Onderwerp: Aanvullende stukken Z2025-2651 werkzaamheden Eldrikseweg Laag-Keppel

Aan : [REDACTED]
Zaaknummer : 2025EA0159
Onderwerp : Herbeoordeling archeologisch bureauonderzoek
Behandeld door : [REDACTED]
Datum : 26 februari 2025
Opsteller rapport : Den Ouden Bodac [REDACTED]
Rapportnummer : A24005
Rapportdatum : 23 januari 2025
Titel : Bureauonderzoek archeologie - Kabelnet Wehl-midden, gemeentes Bronckhorst en Doetinchem

Aan : Gemeente Bronckhorst [redacted]
[redacted]
Zaaknummer : 2025EA0675
Onderwerp : Herbeoordeling archeologisch bureauonderzoek
Behandeld door : [redacted]
Datum : 30 april 2025
Opsteller rapport : [redacted]
Rapportnummer : A24029, versie 2.0
Rapportdatum : 4 april 2025
Titel : Bureauonderzoek archeologie - Netuitbreiding Wehl-West, gemeentes
Doesburg, Zevenaar, Bronckhorst, Doetinchem en Montferland

Aan : Gemeente Bronckhorst
T.a.v. :
Zaaknummer : 2025EA1156
Onderwerp : Trace t.h.v. Eldrikseweg, Laag Keppel
Behandeld door :
Datum : 12-08-2025

Afb. 1. Plan- en onderzoeksgebied op de topografische kaart.

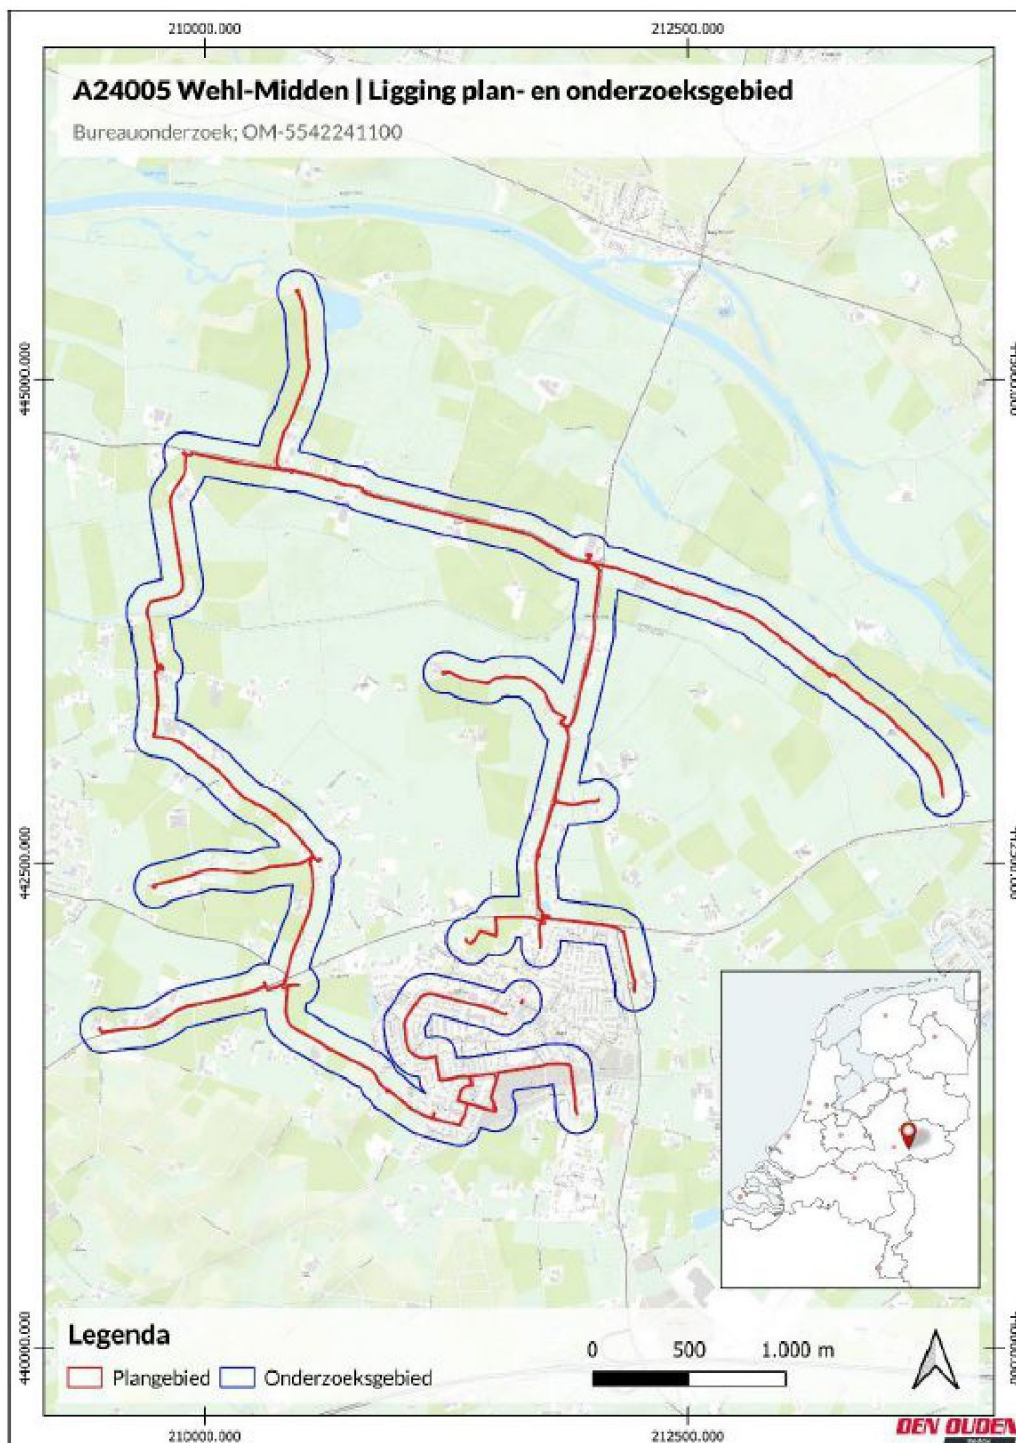
Voor gespecificeerde delen van het plangebied (zie advieskaarten) is vervolgonderzoek noodzakelijk in de vorm van een verkennend booronderzoek (IVO-O), conform KNA-protocol 4003, of proefsleuven (IVO-P) - variant archeologische begeleiding, conform KNA-protocol 4003, met de mogelijkheid tot een doorstart naar een opgraving (DO) - variant archeologische begeleiding, conform KNA-protocol 4004.

Afb. 1 Plan- en onderzoeksgebied op de topografische kaart.

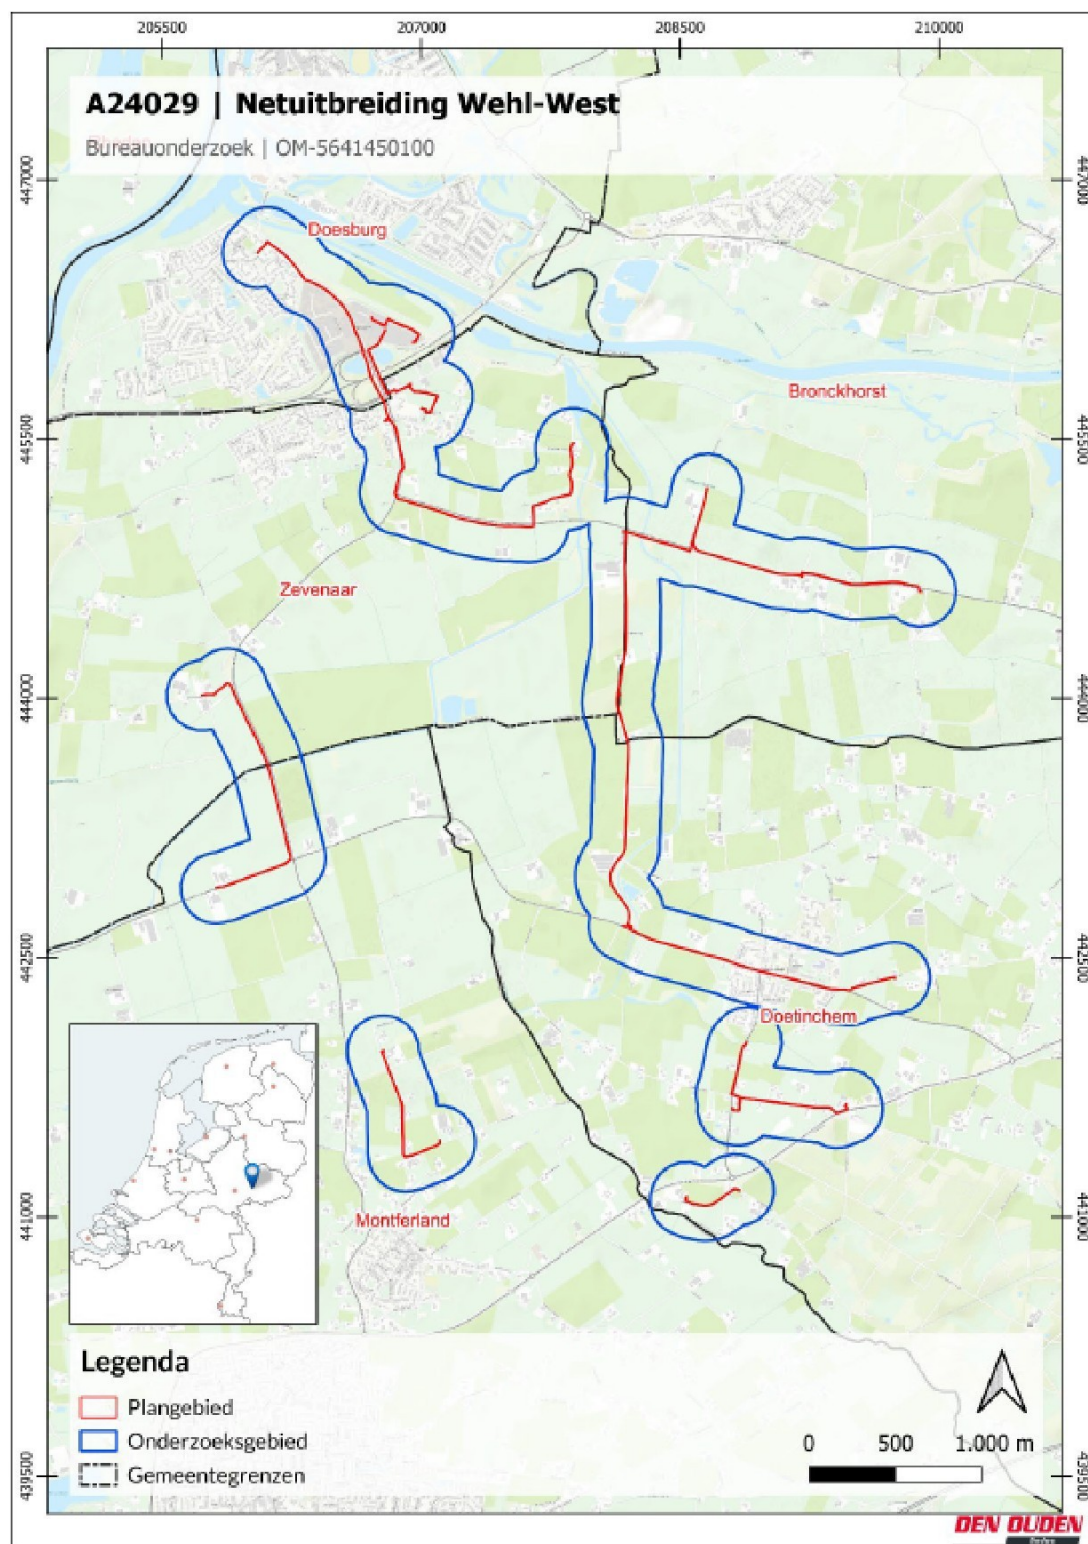
De aanbevelingen uit het bureauonderzoek kunnen grotendeels worden overgenomen. Voor gespecificeerde delen van het plangebied (zie advieskaarten) is vervolgonderzoek noodzakelijk in de vorm van een verkennend booronderzoek (IVO-O), conform KNA-protocol 4003 of een opgraving (DO) - variant archeologische begeleiding, conform KNA-protocol 4004. Voor een deel van het plangebied is verder archeologisch onderzoek niet noodzakelijk.
